Codice identificativo del procedimento amministrativo: [ID 2163]

Il presente documento accompagna l'integrazione volontaria di elaborati, presentata dal Proponente Consorzio di Bonifica 4 Basso Valdarno, aggiornati a seguito della presa visione del **Contributo per conferenza di servizi o contesto assimilabile di ARPAT -Area Vasta Centro- Dipartimento di Pistoia Prot. 0169580 Data 13/03/2025** pubblicato sul sito della Regione Toscana, Settore Valutazione Impatto Ambientale, in merito al procedimento PAUR ex D.Lgs. 152/2006 art. 27-bis e L.R. 10/2010 art. 73-bis relativo al progetto "Misure e interventi per la salvaguardia e la tutela del Padule di Fucecchio - Invaso idrico di Castelmartini", nel Comune di Larciano (PT).

Allegato al documento ID_2163_Integrazioni volontarie-Marzo2025

PAUR ex D.Lgs. 152/2006 art. 27-bis e L.R. 10/2010 art. 73-bis relativo al progetto "Misure e interventi per la salvaguardia e la tutela del Padule di Fucecchio - Invaso idrico di Castelmartini", nel Comune di Larciano (PT)

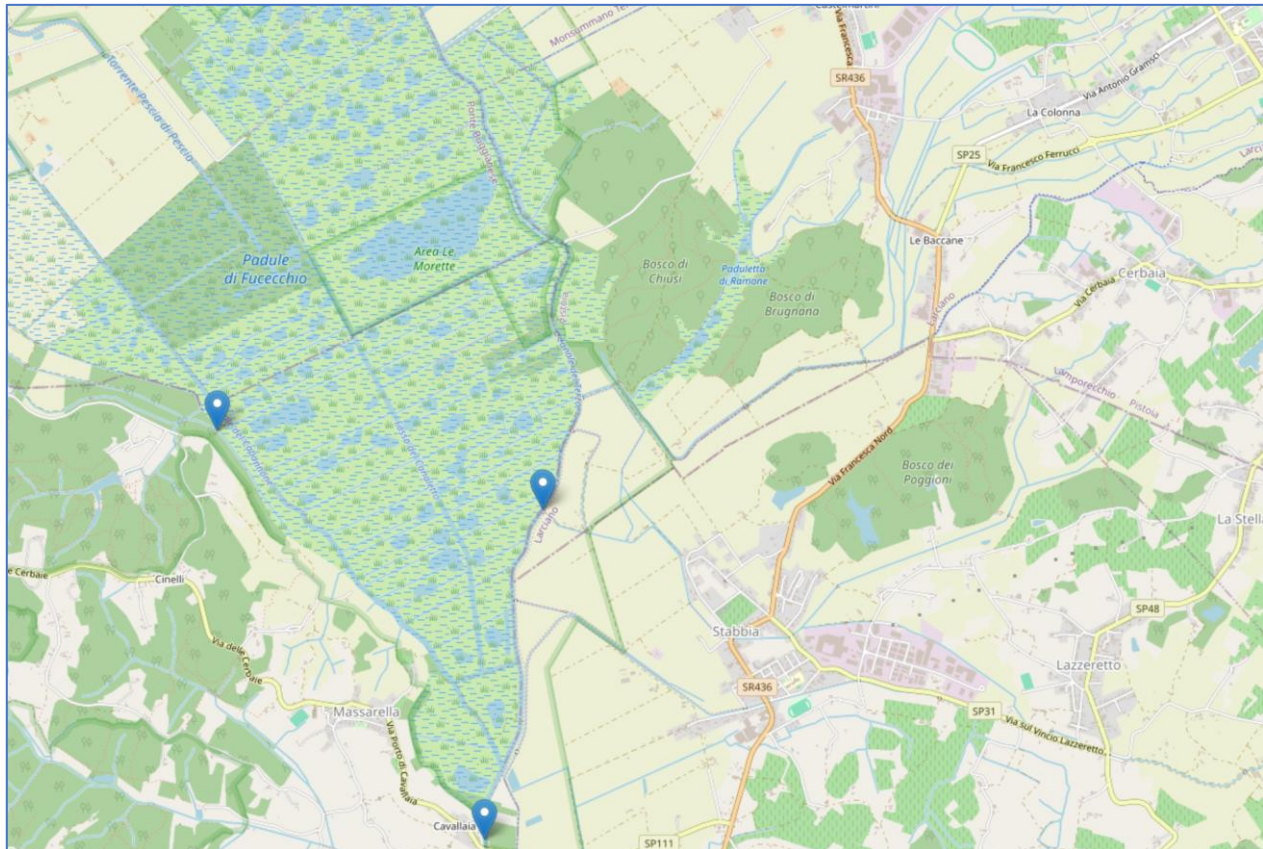
Per quanto riguarda l'ambiente idrico superficiale, essendo il presente progetto già stato sottoposto a valutazione non si ravvisano ulteriori elementi prescrittivi. Sulla base di quanto richiesto precedentemente da questa Agenzia, il Proponente ha manifestato la volontà di stabilire un protocollo di monitoraggio delle acque superficiali sia dell'invaso che del reticolo idrografico che alimenta l'area palustre. Si ribadisce che il Proponente dovrà selezionare un set di parametri di base da analizzare che comprenda almeno i nutrienti (fosforo e varie forme dell'azoto), l'ossigeno e il pH. Il Proponente dovrà, inoltre, individuare un gruppo di sostanze da monitorare, scelte in base alle pressioni presenti a monte dell'invaso nel bacino del fosso del Paretaio.

Il monitoraggio dovrà essere svolto in ante operam e in post operam e l'elenco di sostanze e la periodicità di svolgimento dovranno essere condivisi con questa Agenzia.

Occorre premettere che il Botro del Paretaio è un fosso tributario della paduletta di Ramone caratterizzato tuttavia da un regime stagionale con modeste portate durante la stagione invernale e assenza sostanziale di acqua per il resto dell'anno. Questa condizione determina una oggettiva difficoltà di stabilire un protocollo di monitoraggio ex ante sul botro per caratterizzare lo stato attuale della risorsa che alimenta, nei periodi di

morbida, l'ambito del Padule. Ad oggi, pertanto, è possibile specificare, come linee di indirizzo, un piano di monitoraggio, che, per quanto attiene lo status ex ante, confidi innanzitutto nella presenza di condizioni favorevoli ad una preventiva ricognizione qualitativa.

In tal senso si potrà prevedere nella prima stagione umida utile, **prima dell'inizio dei lavori**, una sessione di monitoraggio che stabilisca, a monte dell'area di intervento e, nel contempo, all'interno del corpo idrico ricettore (Paduletta di Ramone), lo stato qualitativo della risorsa attraverso un campionamento e delle analisi di laboratorio con la ricerca dei parametri usualmente previsti nei protocolli di monitoraggio chimico fisici delle stazioni MAS della Regione Toscana (MAS PF4) distribuite nell'ambito di un intorno significativo.

Ad oggi pertanto, sulla scorta del set analitico riferibile a tali stazioni per i quali si disporrebbe, peraltro, di una mole significativa di dati pregressi utili per un quadro conoscitivo di area vasta ex ante, si propone di ricercare i seguenti parametri preliminari, tenendo anche conto della presenza di insediamenti a monte dell'areale:
